**SERVICE BULLETIN**  
**TURBOLADERREGLER MIT SOFTWARE**  
**KATEGORIE „D“ GEMÄß RTCA DO 178 B**  
**FÜR ROTAX<sup>®</sup> MOTOR TYPE 914 (SERIE)**  
**SB-914-013 UL**

**Turboladerregler mit Software Kategorie „D“ gemäß RTCA DO 178 B,  
für ROTAX Motor Type 914 F (Serie)**
**Turbocharge control unit (TCU) with software level “D” according to  
RTCA DO 178 B, for ROTAX engine Type 914 F (series)**
**Gegenstand**

Austausch des Turboladerreglers (TCU) und des Widerstandsthermometers (Lade-  
lufttemperatur).

Bild / Fig. 1

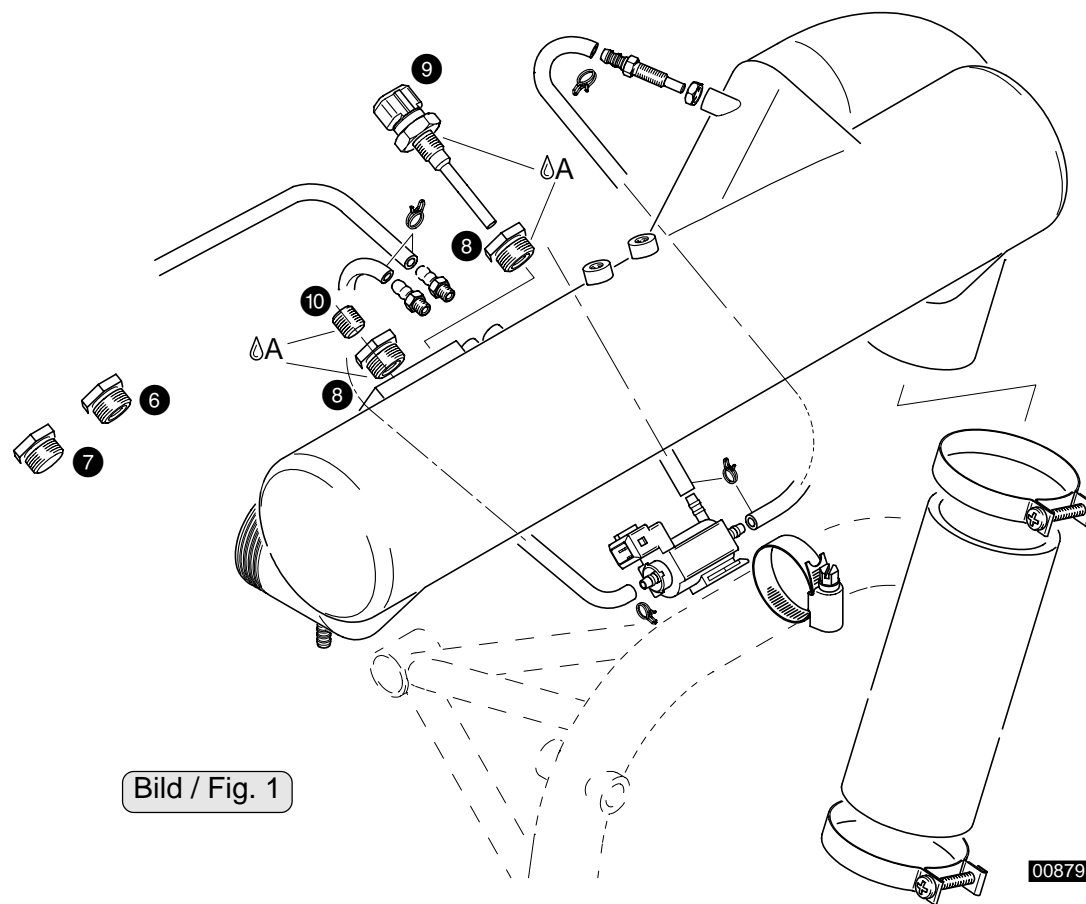
**4.1) Removal of the Turbo Control Unit (TCU) ROTAX part no. 966 470 ⑪**

- Disconnect plugs of Turbo Control Unit ⑪ on cable harness ①
- Detach Turbo Control Unit

**4.2) Installation of the Turbo Control Unit (TCU) ROTAX part no. 966 741 ⑫**

- Attach Turbo Control Unit
- Connect plugs of Turbo Control Unit ⑫ on cable harness ①

Bild / Fig. 2

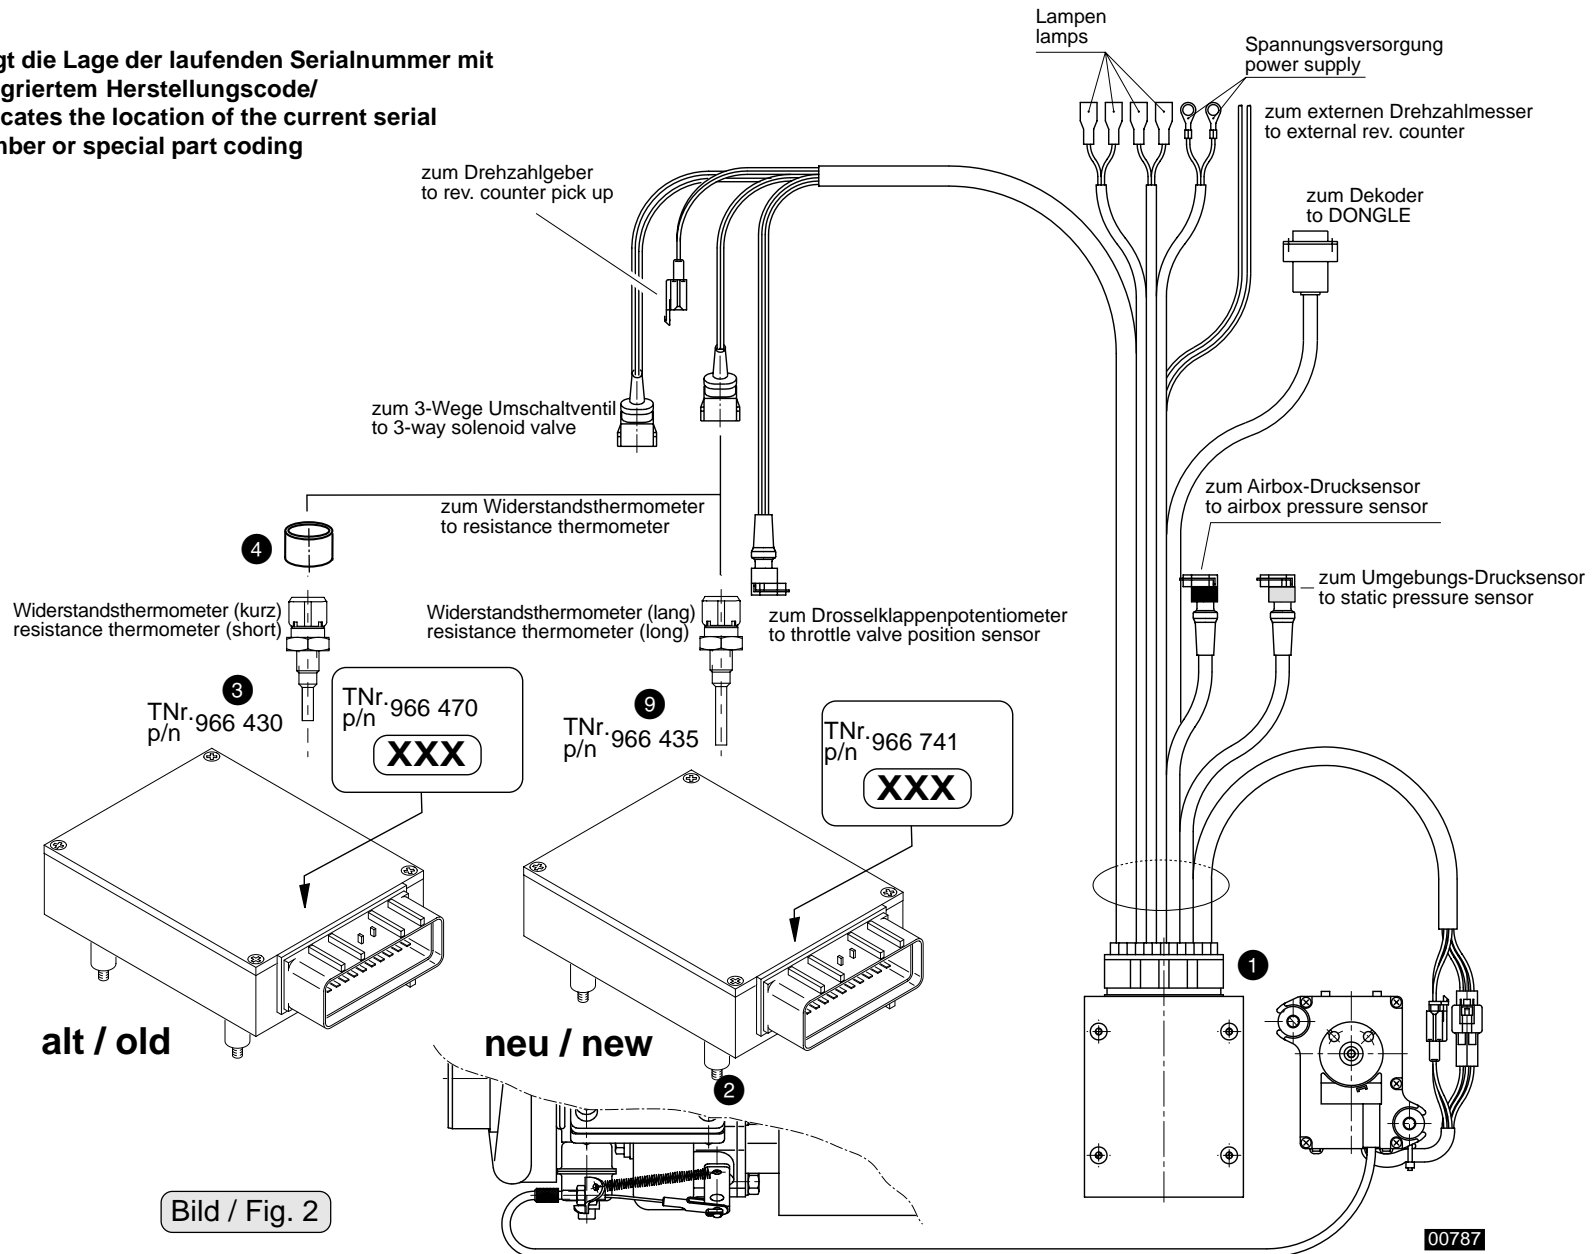
**4.3) Removal of resistance thermometer with short probe**

- Disconnect plug of resistance thermometer on cable harness ③
- Remove insulating tube ④
- Remove resistance thermometer

**4.4) Removal of polyamide adaptor and plug screw**

- Remove polyamide adaptor ⑥ and polyamide plug screw ⑦
- Remove LOCTITE in tapped holes M16x1,5 of the airbox

**4.5) Fit aluminium adaptors**

- Secure aluminium adaptors ⑧ with LOCTITE 648 and tighten to 20 Nm (180 in.lb).

**4.6) Installation of resistance thermometer with long probe and plug screw 1/8-27NPT**

- Secure resistance thermometer (long probe) ⑨ with LOCTITE 221 and tighten to 15 Nm (130 in.lb).
- Secure plug screw 1/8-27NPT ⑩ with LOCTITE 221 and tighten to 15 Nm (130 in.lb).
- Reconnect the aircraft battery.
